Réunion de la CPDP du 2 décembre 2010 à Cluny

**Président de l' Association Brandonnaise de Protection  
Contre les Nuisances de la RCEA**

# L'association brandonnaise de défense contre les nuisances de la RCEA propose

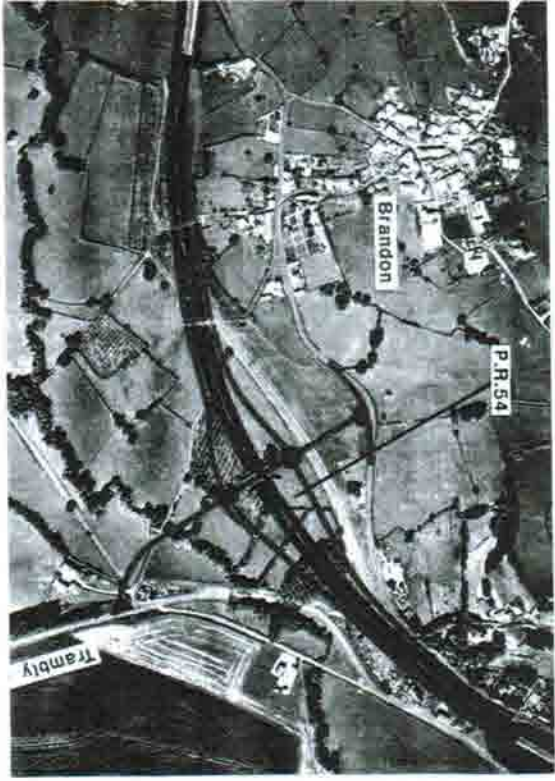
- le nouvel itinéraire imposé pour rejoindre Mâcon depuis Brandon est aberrant car il emprunte notamment le chemin vicinal de Brandon à La Ferrière dont le raccordement à la RD 987 n'est même pas prévu sur le plan de l'échangeur. La situation est encore pire dans le sens Mâcon - bourg de Brandon. Cela obligerait donc les habitants à faire un long détour plutôt que de passer en direct par la RD 121.

- aucune garantie n'a été donnée par le maître d'ouvrage sur le devenir des délaissés et notamment de la RN 79 dans sa configuration actuelle et du foncier « en triangle » compris entre la RD 987 et la future RCEA. Il est donc impossible d'imaginer le nouveau visage de Brandon une fois l'aménagement terminé. Ce foncier pourrait-il accueillir le bassin de décantation ?

- comment sera prévu le rétablissement des parcelles enclavées ?
- aucune garantie n'a été donnée sur l'efficacité des protections acoustiques prévues dont la longueur ne semble pas suffisante pour garantir le confort acoustique des bâtiments concernés. La valeur vénale des bâtiments risque donc d'en pâtir.

- comment l'accès à l'actuel lagunage est-il envisagé ?

Projet initial de l'échangeur de Brandon

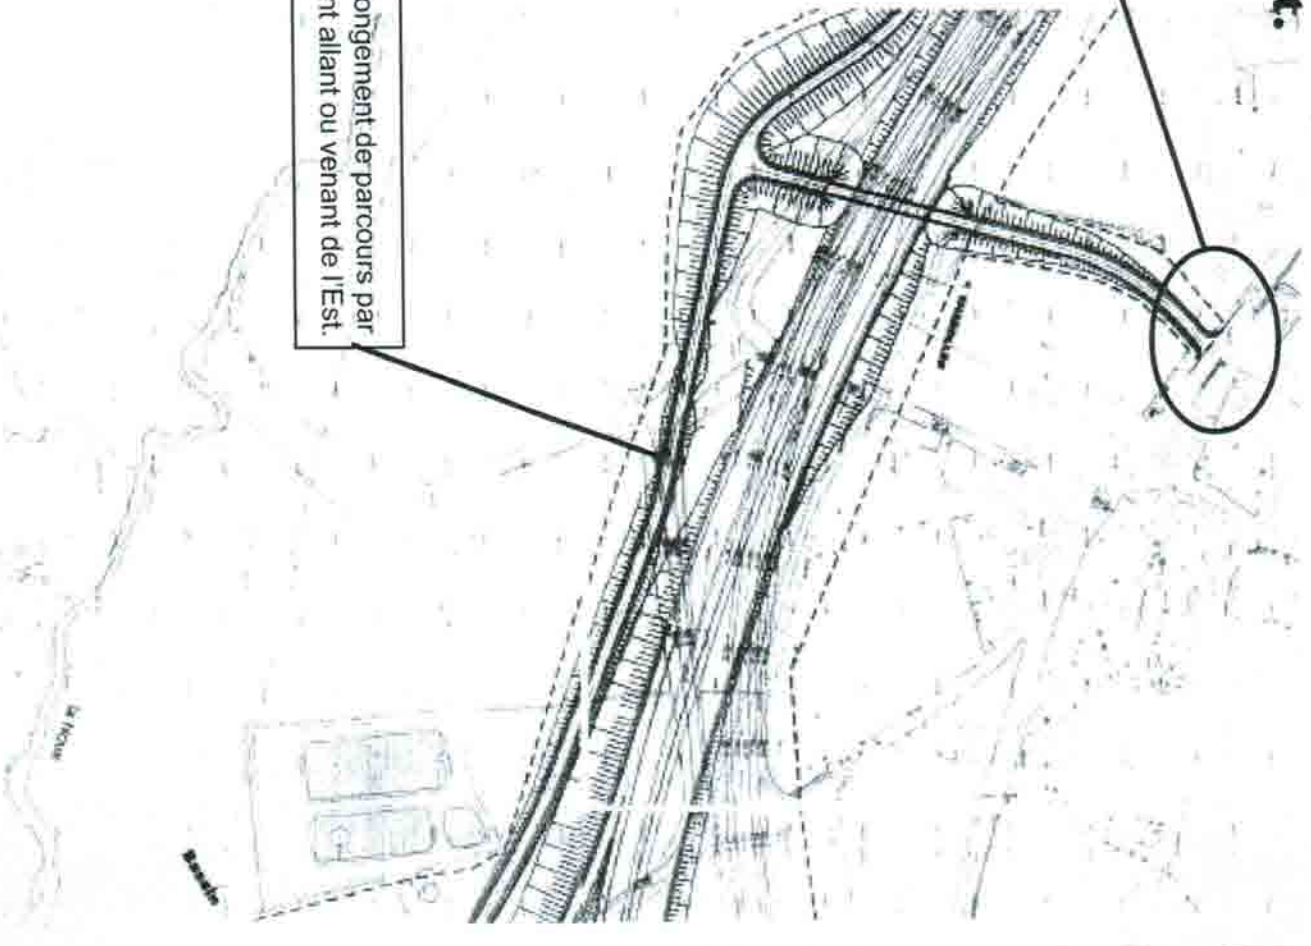
Sortie du trafic, visibilité réduite au coeur du village à proximité de plusieurs pavillons.

Itinéraire imposant un allongement de parcours par quatre pour le mouvement allant ou venant de l'Est.

**Ce diffuseur ne respecte pas la fonctionnalité sur la base de laquelle la DUP a été acquise . Le mouvement Est nécessite un itinéraire via la RD 987, le chemin vicinal de La Ferrière à Brandon, le franchissement inférieur de la RCEA pour atteindre enfin la RD 121**

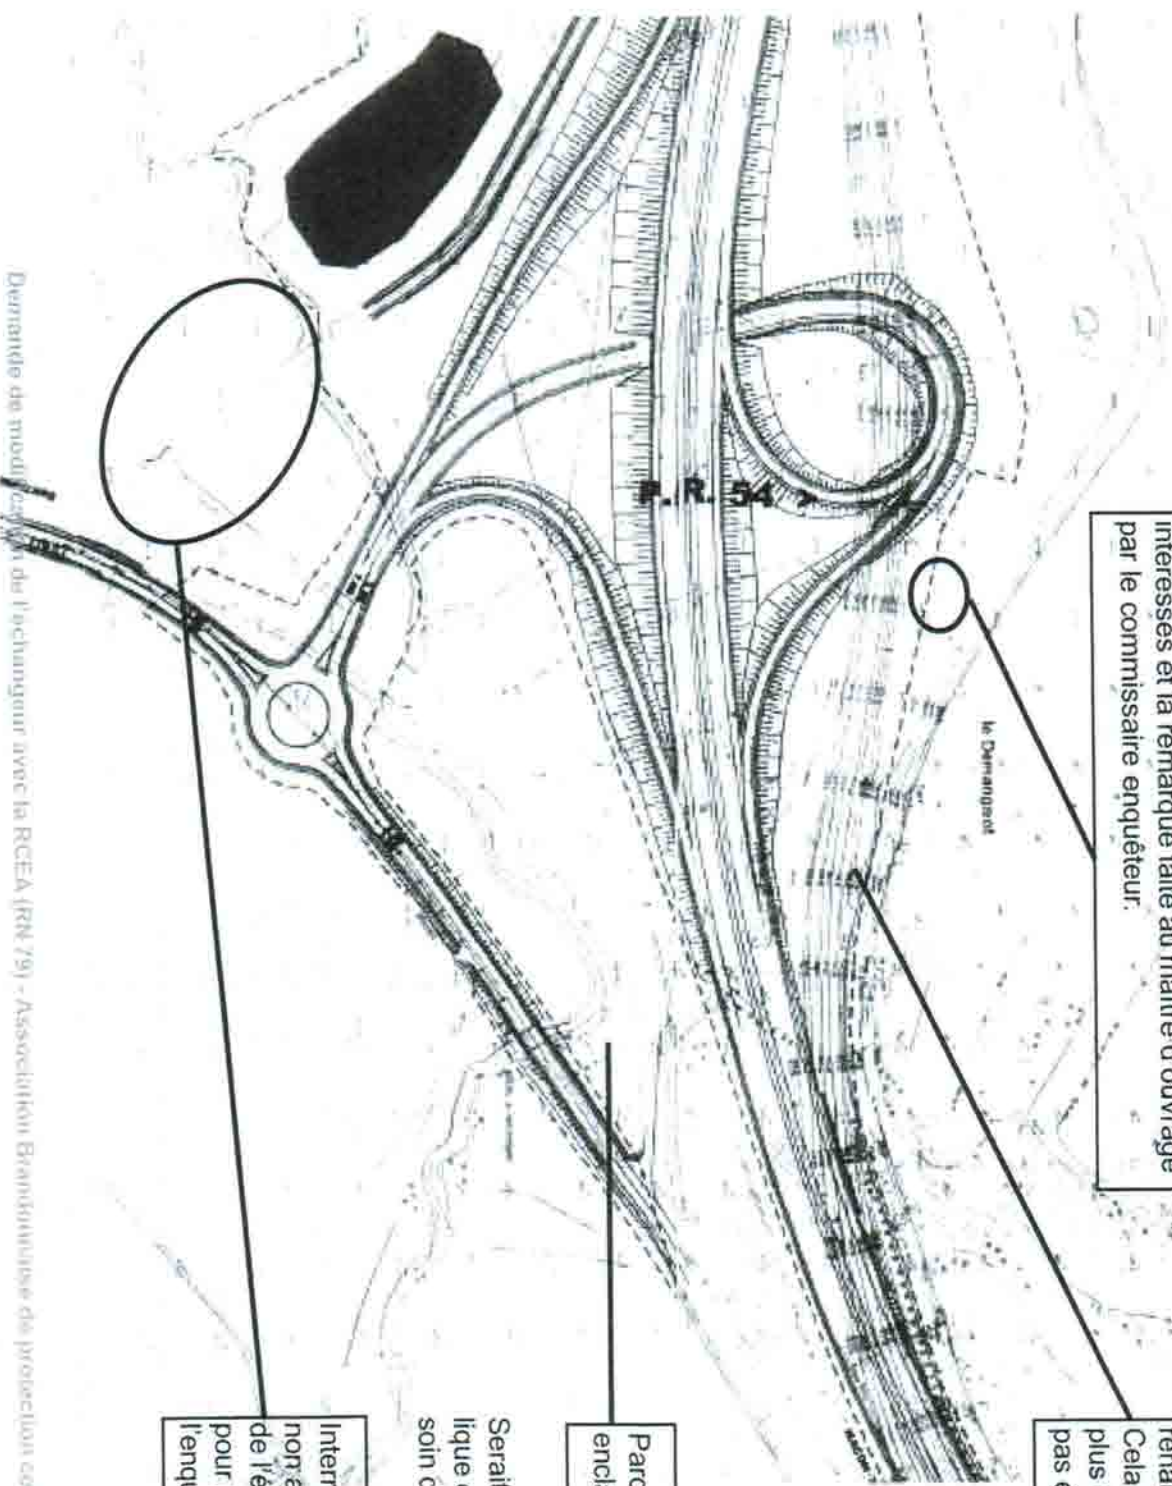
Habitation non acquise malgré la demande des intéressés et la remarque faite au maître d'ouvrage par le commissaire enquêteur.

Emplacement de l'ancienne voirie. Sera-t-elle réhabilitée en champ ou en prairie ? Cela est douteux lorsqu'on constate que 20 ans plus tard les précédents délaissés n'ont toujours pas été traités.

Parcelle découpé de manière irrationnelle et enclavant un délaissé.

Serait-ce pour éviter d'avoir à traiter l'impact hydraulique et hydrogéologique et de laisser à d'autres le soin d'y remédier ?

Interruption du « diffuseur » alors que cette parcelle non acquise est nécessaire au bon fonctionnement de l'échangeur. Ce mouvement est indispensable pour respecter la fonctionnalité complète prévue à l'enquête.

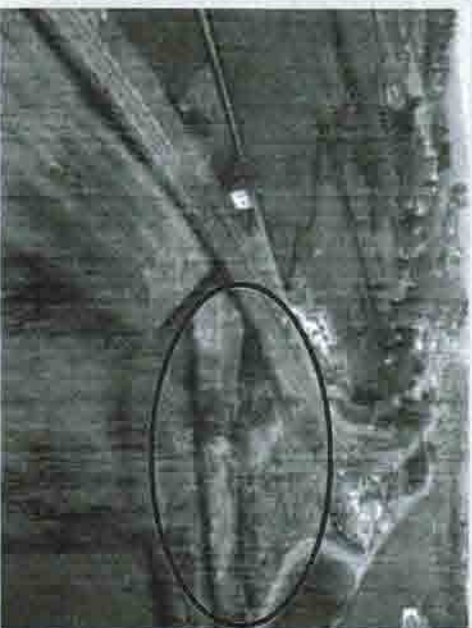
Quelle sera la vocation de cet espace enclavé par le projet ?

Le délaissé ( cf page 5 ) créé lors de la construction de l'actuelle RN 79 et toujours non traité à ce jour

L'idée de l'association en passage inférieur.

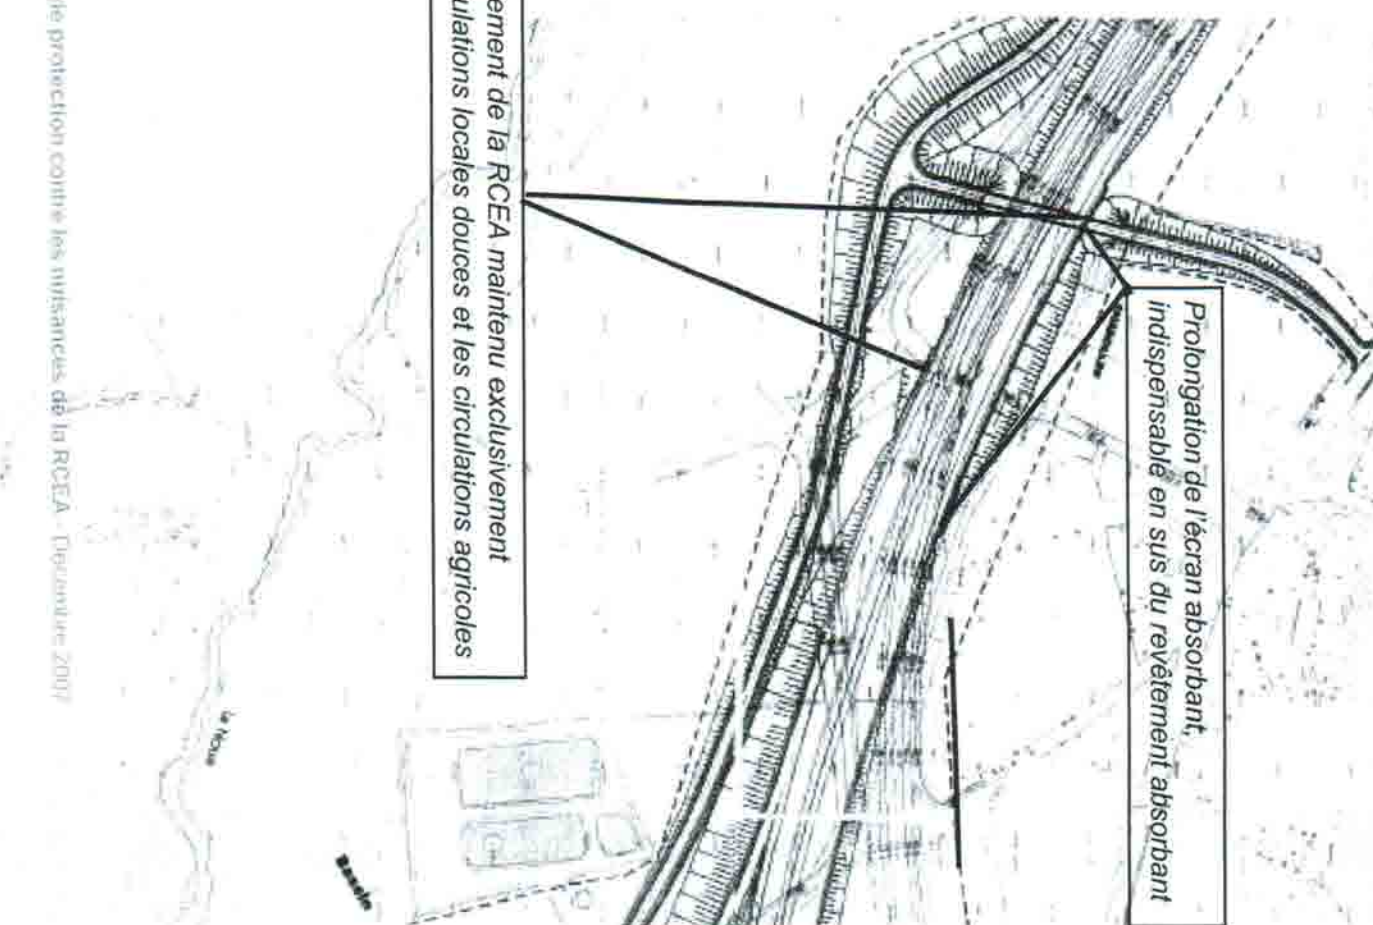
Le franchissement de la RCEA maintenu exclusivement pour les circulations locales douces et les circulations agricoles

Prolongation de l'écran absorbant, indispensable en sus du revêtement absorbant

La majeure partie des habitants du bourg de Brandon demande donc à la DRE Bourgogne maître d'ouvrage de réaliser un échangeur complet en tous sens comme prévu au dossier d'enquête publique mais avec un passage inférieur sous la RCEA à contrario d'un passage supérieur qui serait générateur de nuisances sonores et visuelles compte tenu de la hauteur prévisible de l'ouvrage.

La réalisation d'un tel aménagement serait envisageable en utilisant le terrain naturel ce qui permettrait la construction d'une rampe avec un pourcentage raisonnable pour rejoindre la RD 121.
